COMMISSION ROYALE DES MONUMENTS ET DES SITES
KONINKLIJKE COMMISSIE VOOR MONUMENTEN EN LANDSCHAPPEN

Objet : **BRUXELLES. Rue Philippe de Champagne et les carrefours aux croisements avec les rues du Midi, Rouppe, Terre-Neuve et du Poinçon.**
PERMIS D'URBANISME: réaménagement de l'espace public compris entre les alignements de la voirie.
Demande de B.U.P. – D.U. du 3/01/18.

Avis de la CRMS

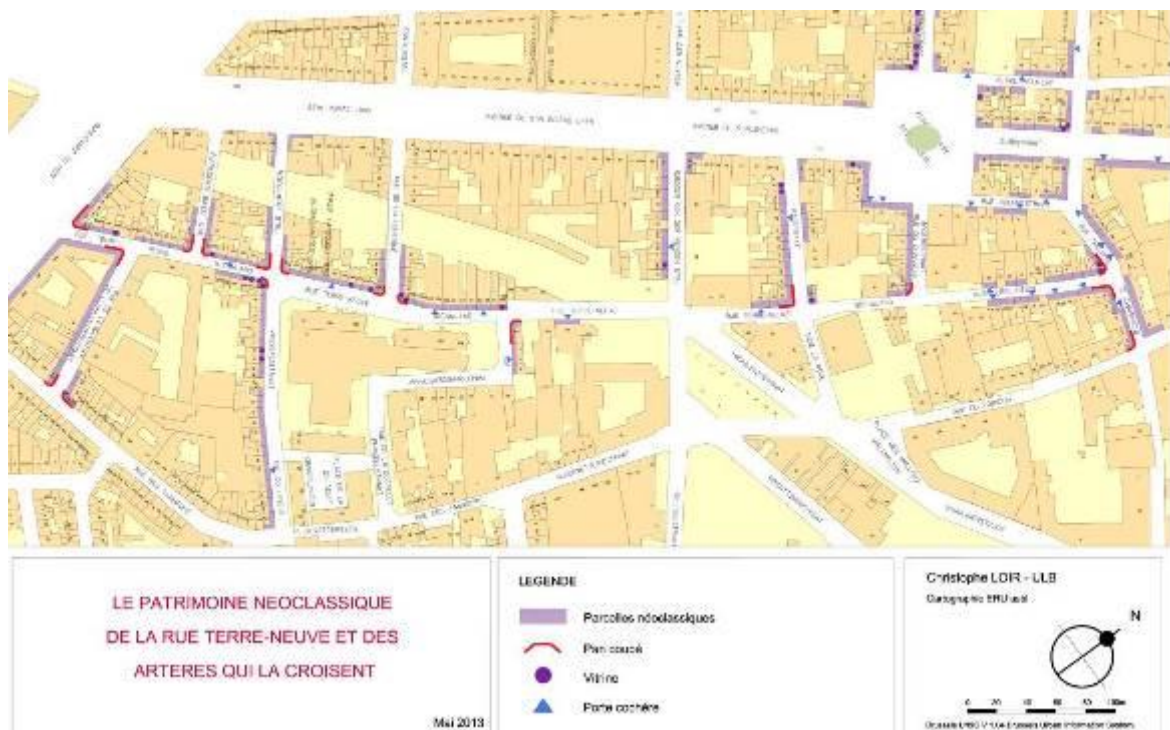
Notons que le projet entraînerait une multiplication du nombre de revêtements, au détriment de la lisibilité et de la cohérence du paysage urbain. Ainsi, à l'angle de la rue Philippe de Champagne et de la rue du Poinçon (photographie ci-dessus), pas moins de cinq revêtements différents seraient présents.

Ainsi, dans la rue Philippe de Champagne, la CRMS préconise le maintien du profil existant (chaussée bombée avec trottoirs surélevés), la conservation des pavés existants sur la chaussée et la limitation du nombre de poteaux d'alignement (grâce à la préservation de bordures de trottoirs surélevées). Par contre, pour les trottoirs, l'homogénéisation des matériaux devrait améliorer la situation existante.
